MAT: Informa Revisión en Terreno “Construcción de 2 Rampas de ingreso y salida a patio principal y vereda interior de acceso a zona de baños de discapacitados, Liceo Juan Dante Parraguez”, y devuelve sin visar decreto de pago N° 2547 del 17.11.2014.-

INFORME N° 47

MATERIA: Revisión en terreno "Construcción de 2 Rampas de ingreso y salida a patio principal y vereda interior de acceso a zona de baños de discapacitados, Liceo Juan Dante Parraguez".

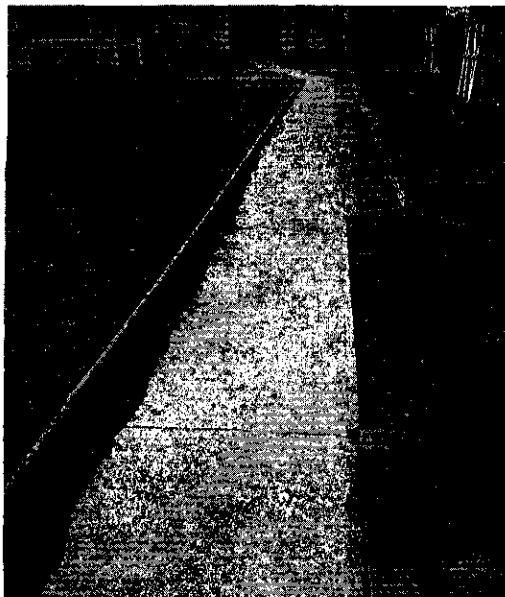
2. En el sector de maquinas de ejercicio que conecta el acceso a los baños de discapacitados con el pasillo y patio principal del Liceo, se pudo observar que en el primer tramo de la línea recta esta cuenta con la instalación de solerillas solo en el costado izquierdo. Al costado derecho de la misma rampa, se aprecia que el pavimento no cuenta con los bordes de protección laterales, del mismo modo la pendiente de acceso a los baños de discapacitados, no cuenta con la instalación de solerillas.

2. De acuerdo a lo informado por el profesional Sr. Patricio Pinto, Ing Construcción de la IMSA, las solerillas pueden ser instaladas de igual forma con separaciones entre ellas, de modo que así pueda circular el agua.

Por lo tanto se solicita dar cumplimiento al **punto N° 1.2.6 SOLERILLAS** de las Especificaciones Técnicas Especiales, donde dice: Se deberán dejar espacios libres, por donde pueda escurrir las aguas lluvias hacia el exterior de esta vereda de circulación, en días lluviosos para evitar la caída accidental de una silla de rueda hacia los costados.
